2025年9月 吉日
株式会社コスメック

小型コンプレッサ (model AYW0010-010) デザイン No.更新のお知らせ

[外形比較図]

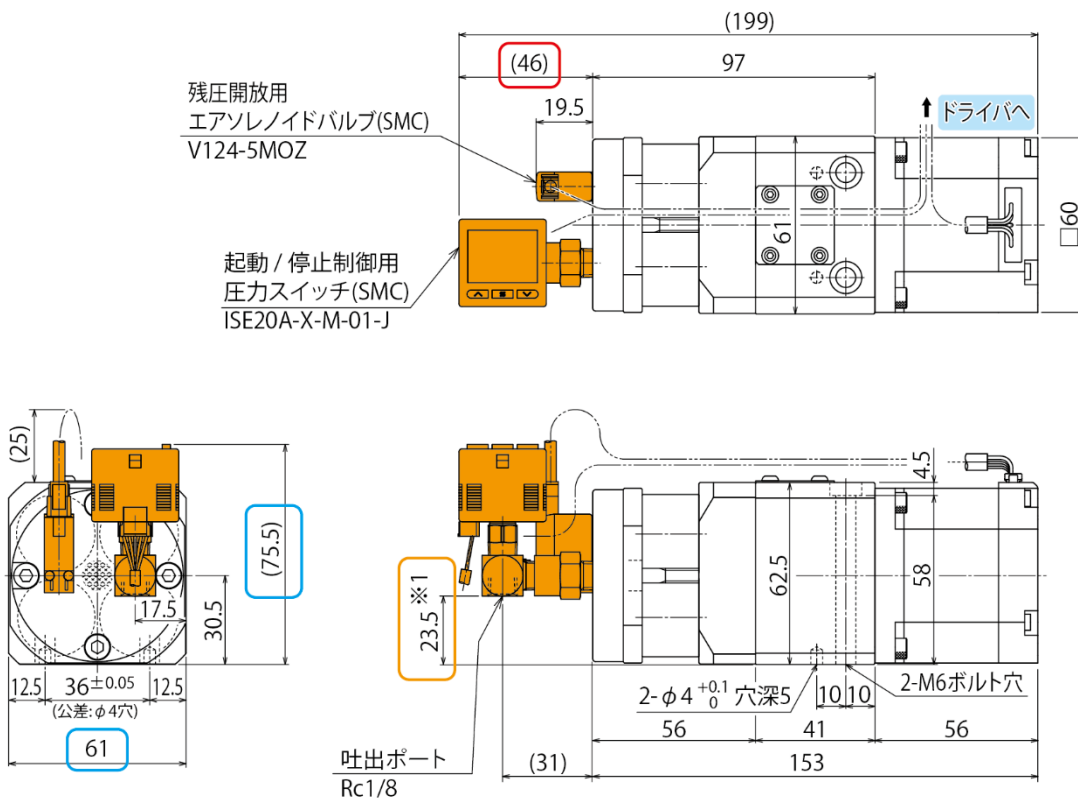
- エアソレノイドバルブを継手で連結する方法から本体へ直接取付する方式に変更し、スリム化しました。
一部、外形寸法が変更となります。詳細は2頁の外形比較図をご参照ください。
(エアソレノイドバルブの形式が変更、直接取付でマニホールドブロック・継手レスになります。)
- 仕様・能力に変更はありません。
- 取付穴寸法について、現行品と同寸法で互換性を有します。

現行品 AYW0010-010

デザイン No.更新後 AYW0011-010

※1. 使用するエア継手の外形寸法に注意してください。(推奨例: SMC 製エルボユニオン KQ2L04-01AS)
